Projet photovoltaïque de 998kWc sur la commune de PAVANT (02)

A l'attention de l'USESA
Octobre 2025

Précisions apportées par MW Energies suite aux questions posées par l'USESA le 23 juillet 2025

Fig.1 : plan d'implantation prévisionnel – source MW Energies

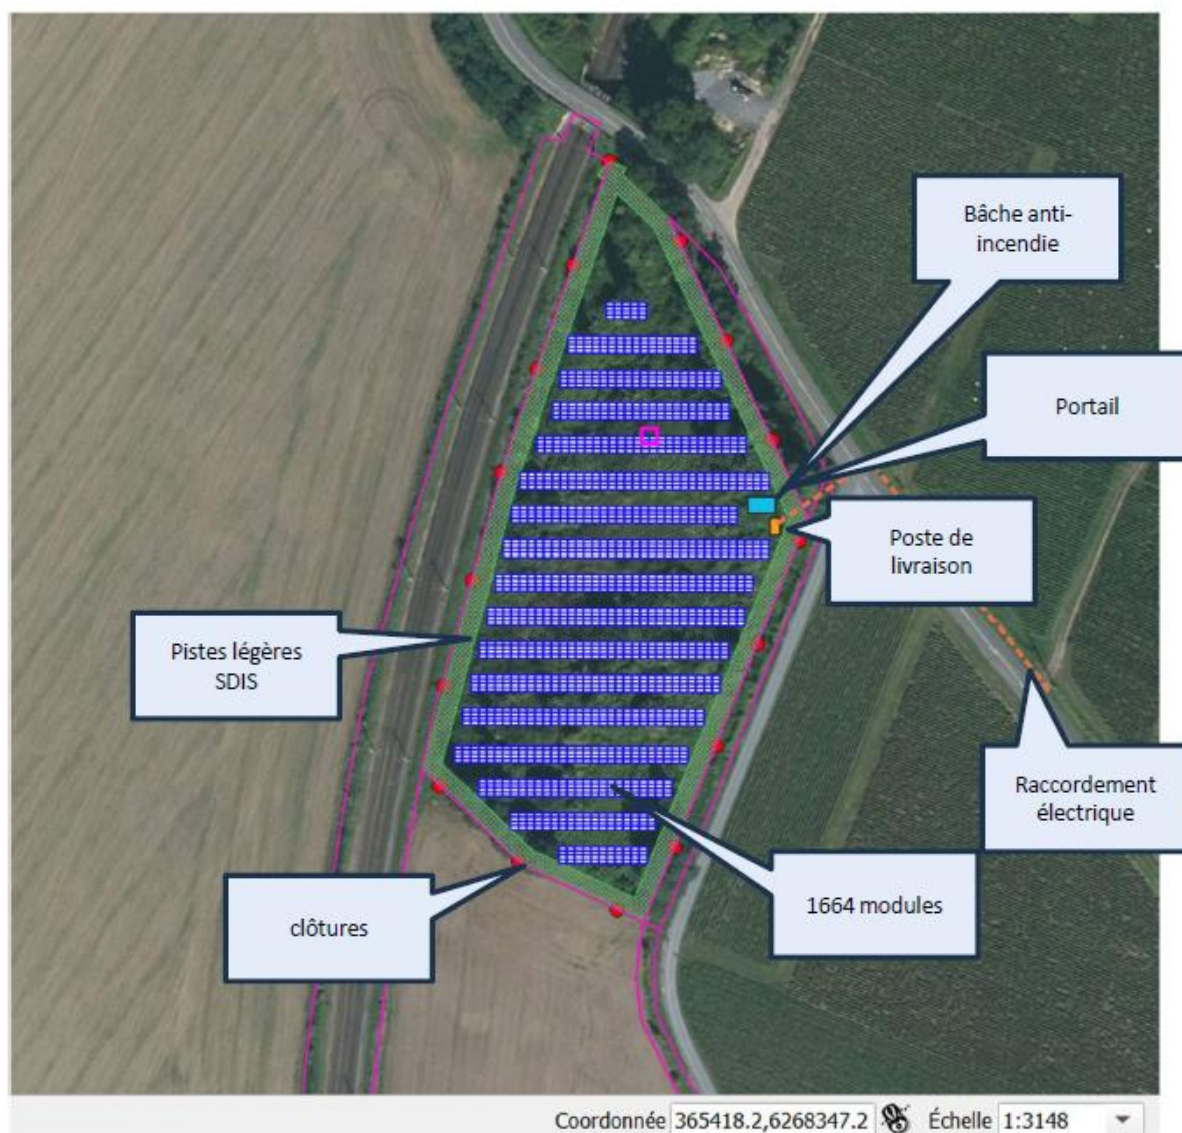
- Mise en place d'une citerne incendie sur le site, comme indiqué sur le plan d'implantation ;
- L'extinction d'un éventuel feu sur le site sera effectuée au moyen de CO2 ou d'eau sans additifs ;
